Kommentar zur Umweltbeurteilung der 32 Projekte des «Runden Tisches»

Bernhard Wehrli, Professor für aquatische Chemie

30. Dez. 2022

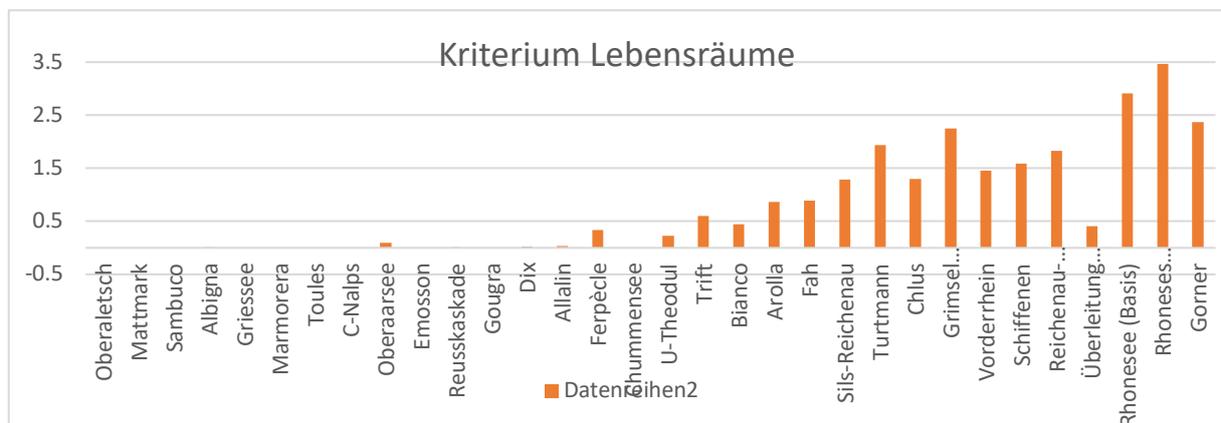
Lebensräume: Die Stauraumerhöhungen der Projekte von Oberaletsch bis Dix sammeln beim Thema «Lebensräume» keine Negativpunkte. Mit den GIS-Kriterien «Amphibienlaichgebiet, Wasservogel-Zuggebiet, Auen und Moorlandschaften, Trockenrasen» werden seltene Landschaftselemente und Lebensräume erfasst, welche in nationalen Inventaren auftauchen. Die beiden Erweiterungen Rhonensee-Grimsel und der Neubau des Gorner Speichers treten negativ hervor. Auch die Stauraumerhöhung Turtmann und Grimsel beeinträchtigen kritische Flächen.

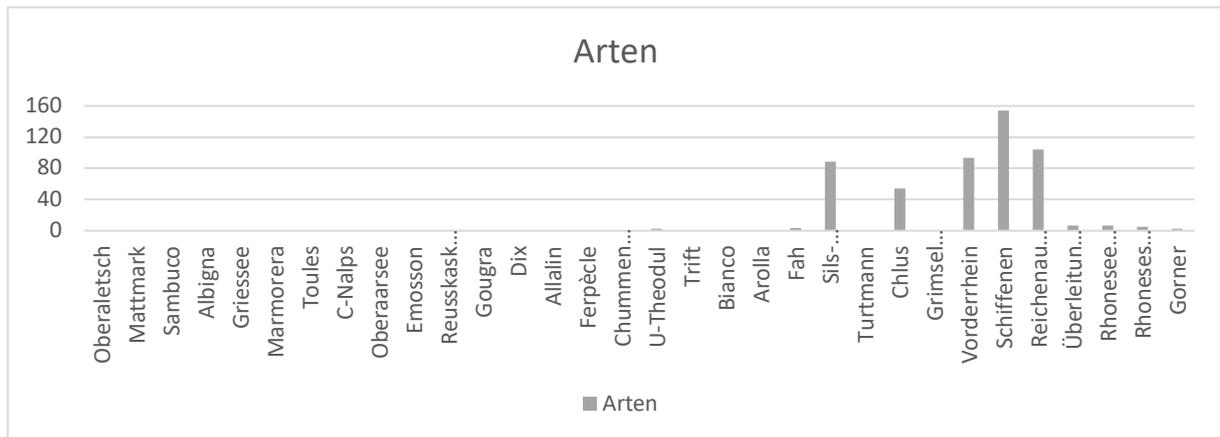
Biodiversität / Artenschutz: Hier werden bekannte Laichgebiete von geschützten Fischarten wie Aeschen und Nasen sowie Hotspots der aquatischen Biodiversität bewertet. Dieses Kriterium trifft nur wenige der 32 Projekte. Allerdings ist hier die Beschränkung auf national bekannte und bereits kartierte Regionen ein wichtiger Schwachpunkt. Bei einer normalen Projekteingabe müssten die Lebensgemeinschaften genauer untersucht werden. Wenn nun Projekte aufgrund einer simplen Schreibtischanalyse bewertet werden, so ist dies eine krasse Verletzung der bisherigen Praxis der Umweltverträglichkeitsprüfung.

Die Strecken am Hinter- und Vorderrhein Sils-Reichenau und Ilanz-Reichenau sowie am Alpenrhein von Reichenau-Mastrils sowie das Projekt Chlus im Prättigau sowie Schiffenen sind hier stark betroffen, weil in diesem Fall Schwall-Sunk-Abschnitte in Restwasserstrecken umgewandelt werden. Die Bewertung dieser Massnahmen mit einem Gewicht von nur 15% ist sehr fragwürdig. Besonders ins Gewicht fällt unter dem Aspekt des Klimawandels, dass sich diese Restwasserstrecken im Talgrund stark erwärmen werden, sodass sie von Wanderfischen gemieden werden.

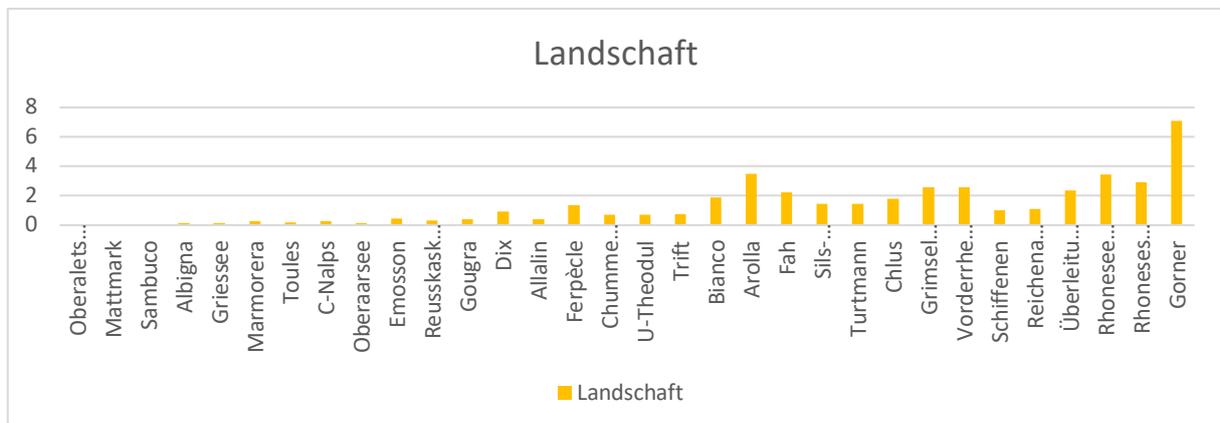
Landschaftsschutz: Die Beeinträchtigung des Landschaftsbildes wird aufgrund des BLN-Inventars, von kantonalen Landschaftsschutzgebiete, Naturpärke und Geotope bewertet. Das Kriterium ist wiederum ein Flächenmass / Längenmass gemäss GIS-Karten. Auch hier fehlt eine qualitative Beurteilung oder eine detailliertere Analyse des touristischen Wertes. Der Mehrzweckspeicher Gorner führt die Negativliste an, gefolgt von der Neuanlage Arolla und den Rhonesee-Grimsel-Projekten.

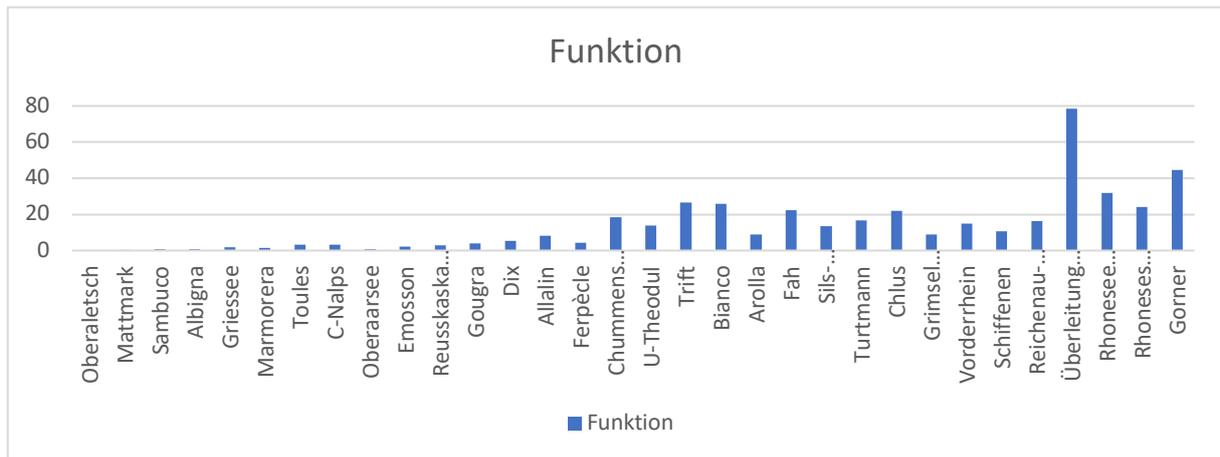
Gewässerfunktion: Diese wird aufgrund der Qualität der Gewässerstruktur (Ökomorphologie), der Wanderkorridore und des Potentials für Gewässer-Revitalisierung ermittelt. Diese Kriterien sind nicht unabhängig, aber zusammen ergeben sie einen recht robusten Indikator für unverdaute Fließgewässer mit vielfältigen Lebensräumen.

Hier sammeln die meisten Neu- und Erweiterungsbauten Negativpunkte. Die Überleitung Lugnez führt das Feld an, wegen den vielen neuen Restwasserstrecken, gefolgt vom Speicher Gorner und von den Rhonesee-Grimsel-Projekten, den Trift- und Lago-Bianco Projekten.

Gesamtnote, gleiche Gewichtung der 4 Kriterien

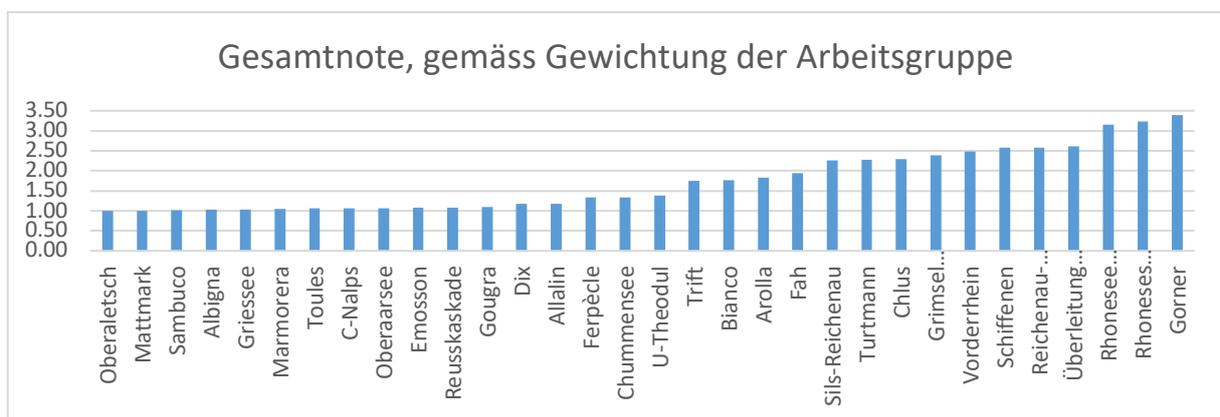
Gesamtnote: Die Endbeurteilung basiert auf den vier (gewichteten) Kategorien Lebensräume (0.4), Artenschutz (0.15), Landschaft (0.15), Gewässerfunktion (0.3). Die Gewichtung ist für mich nicht nachvollziehbar. Ökonomisch gesehen müsste der Landschaftsschutz wegen der touristischen Funktion höher gewichtet werden, aus biologischer Sicht hat der Artenschutz ein viel zu geringes Gewicht. Es fehlt auf jeden Fall eine Sensitivitätsanalyse. Bei gleicher Gewichtung (0.25) für alle vier Kriterien bleiben die Prioritäten bei den ersten 17 der ökologisch weniger problematischen Projekte unverändert. Diese kommen auf einen Wert unter 1.5. Weitere vier Projekte liegen zwischen 1.5-2.0 und könnten in zweiter Priorität realisiert werden. Die weiteren 11 Projekte auf den hinteren Rängen verursachen unabhängig von der Gewichtung ökologisch wesentlich drastischere Schäden, die Reihenfolge hängt jedoch von der willkürlich gesetzten Gewichtung ab. Unabhängig von der Gewichtung führt das Projekt Gorner die Negativliste an gefolgt von den Rhonensee-Grimsel-Projekten.

Fazit: Wenn wir die Desk-Analyse ernst nehmen, dann fallen Gorner und die Rhonensee-Grimsel-Projekte klar ausser Betracht. Andererseits müssten Albigna und Dix in erster Priorität berücksichtigt werden. Allalin und Ferpècle, U-Theodul, könnten in zweiter Priorität dazu kommen. Trift, Bianco, Arolla und Fah gehören zur dritten Priorität. Die restlichen Projekte mit Gorner, Rhonensee, Grimsel, Lugnez und die Schwall-Sunk-Strecken in Graubünden sind klar « off-limits ». Es ist absolut unverständlich, wie das Gorner Projekt mit seiner desaströsen Bewertung auf die Positivliste gelangen konnte.
